Parecer sobre o Estudo de Impacte Ambiental referente ao projeto da Pedreira de Ribeiro do Cavalo nº3, no âmbito da consulta pública em março de 2026

Tem como objetivo analisar o Estudo de Impacto Ambiental (EIA) referente ao projeto de revisão do plano de pedreira para ampliação da Pedreira Ribeiro do Cavalo nº3 (cadastro 3391 da DGEG), também conhecida por Pedreira do Galo, em fase de projeto de execução.

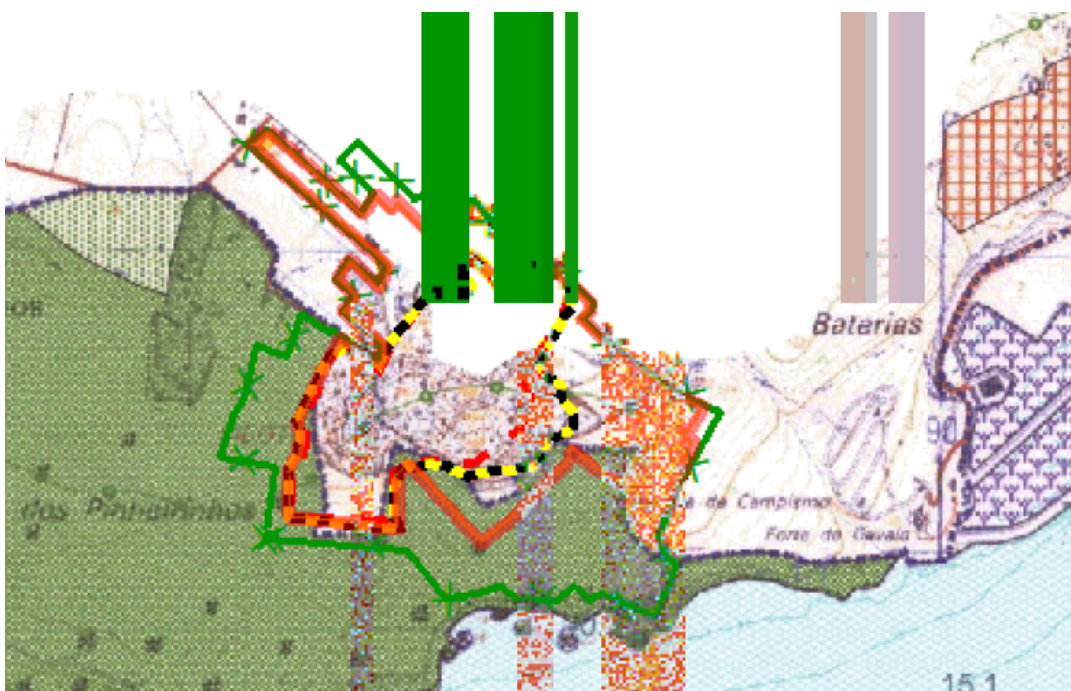
Contrariamente ao referido no EIA, a pedreira sobrepõem-se parcialmente ao Parque Natural da Arrábida, como visível na figura seguinte, extraída do EIA (Relatório Síntese pag 253).
